ΣΥΜΜΟΡΦΟΥΜΕΝΑ ΩΣ ΠΡΟΣ ΤΟΥΣ ΟΡΟΥΣ ΤΗΣ ΥΠ.ΑΡ358187/25.08.2025 ΑΠΟΦΑΣΗΣ ΕΓΚΡΙΣΗΣ ΤΟΥ ΥΠΠΟ

ΜΕΛΕΤΗ ΕΝΕΡΓΕΙΑΚΗΣ ΑΠΟΔΟΣΗΣ ΤΟΥ ΚΤΗΡΙΟΥ
ΕΠΙ ΤΗΣ ΟΔΟΥ ΤΡΙΠΟΔΩΝ 32 ΣΤΗΝ ΠΛΑΚΑ ΤΟΥ ΔΗΜΟΥ ΑΘΗΝΑΙΩΝ

ΚΑΤΟΨΗ ΙΣΟΓΕΙΟΥ

ΑΡΙΘΜΟΣ ΣΧΕΔΙΟΥ : ΕΝΑΚ - 01

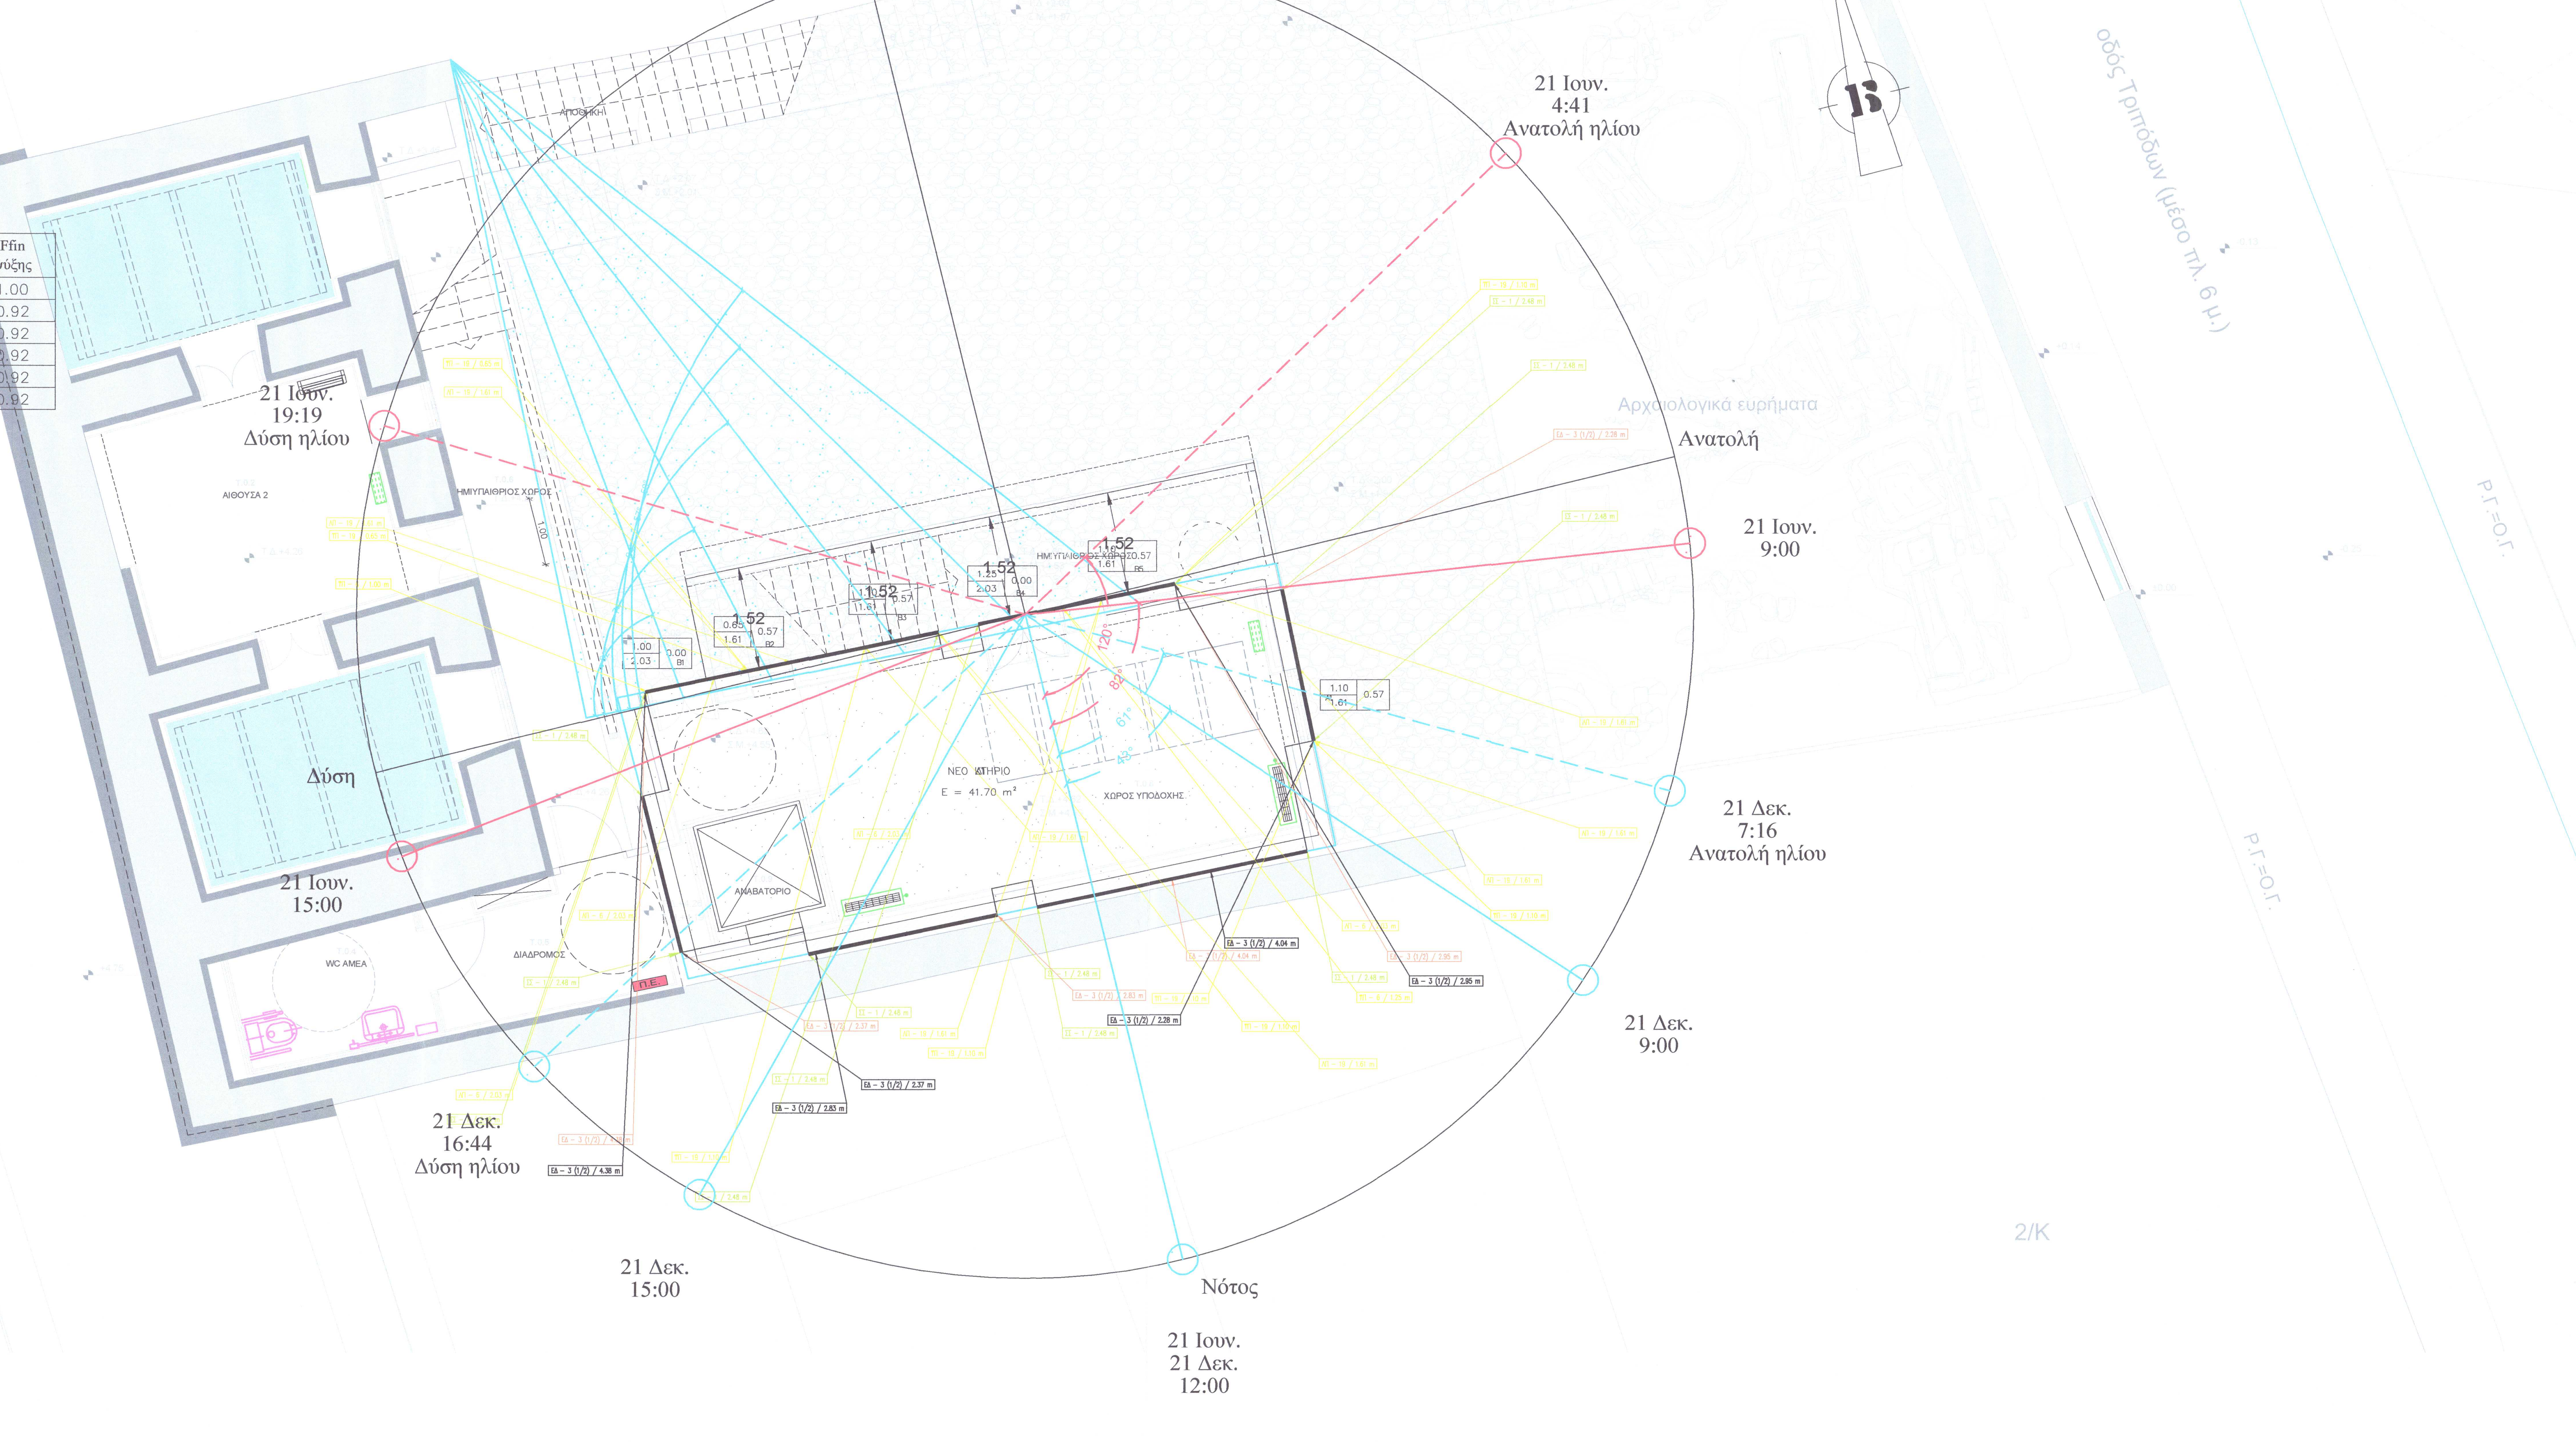
1. Να ελεγχθεί η κατάσταση των τοιχοποιιών οι οποίες έχουν δεχθεί μανδύα οπλισμένου σκυροδέματος.
2. Να τεκμηριωθεί ο βαθμός επιτυχίας της προηγούμενης εφαρμογής ενεμάτων και με βάση αυτά τα στοιχεία να συνταχθεί κατάλληλο πρόγραμμα εφαρμογής ή συμπληρωματικής εφαρμογής ενεμάτων στο σύνολο των τοιχοποιιών.

3. Για τη συνένωση των δύο διαδοχικών χώρων του Β΄ ορόφου να γίνει διάνοιξη μόνο του τμήματος κάτω από την φρίζα, προκειμένου να εξασφαλιστεί η αντιληπτικότητα της προγενέστερης τυπολογίας με δυο χώρους.

4. Σε επόμενη φάση να προσδιοριστεί η ακριβής θέση των μικροπασσάλων και να υποβληθούν σχέδια.
5. Να μην τοποθετηθούν συστήματα σκίασης (τέντες, κ.λπ.) ή άλλα στοιχεία Η/Μ εξοπλισμού (κλιματιστικές μονάδες, κεραία, φωτοβολταϊκά, ηλιακοί θερμοσίφωνες, αντλίες θερμότητας κ.λπ.) επί του κελύφους του κτηρίου (όψεις, στέγες), προκειμένου να μην υποβαθμίζουν το προστατευόμενο κτήριο και το προστατευόμενο περιβάλλον.

11. Η θέση των κυκλικών υποστυλωμάτων (σε καθ' ύψος συνέχεια αντίστοιχων πασσάλων) με αριθμούς 18, 19, 24 και 25, όπως επίσης και η διατομή τους να τροποποιηθούν/αναδιαταχθούν, ώστε να υπάρχει απρόσκοπτη θέαση των αρχαιοτήτων (κάτω από τον μεταλλικό φορέα).

12. Να εξεταστεί η δυνατότητα να μειωθεί ο αριθμός των πασσάλων/υποστυλωμάτων εκατέρωθεν του αρμού διαχωρισμού των πλακών έδρασης του κτιρίου και αυλής.

13. Να εξεταστεί η δυνατότητα επέκτασης της νεότερης υπερυψωμένης πλακόστρωτης αυλής ολίγον (1-2μ.) προς τα ανατολικά, προκειμένου να στεγάζεται από αυτή συνολικά το βορειοανατολικό χορηγικό μνημείο, ενώ παράλληλα να υπάρχει ικανός υπερυψωμένος χώρος ανατολικά του νέου – αναδομούμενου ιστορικού κτιρίου.

14. Να καταργηθεί η περιοχή Γ με βατούς υαλοπίνακες στην υπερυψωμένη πλακόστρωτη αυλή προκειμένου να απλοποιηθεί ακόμη περισσότερο ο φέρων οργανισμός της.
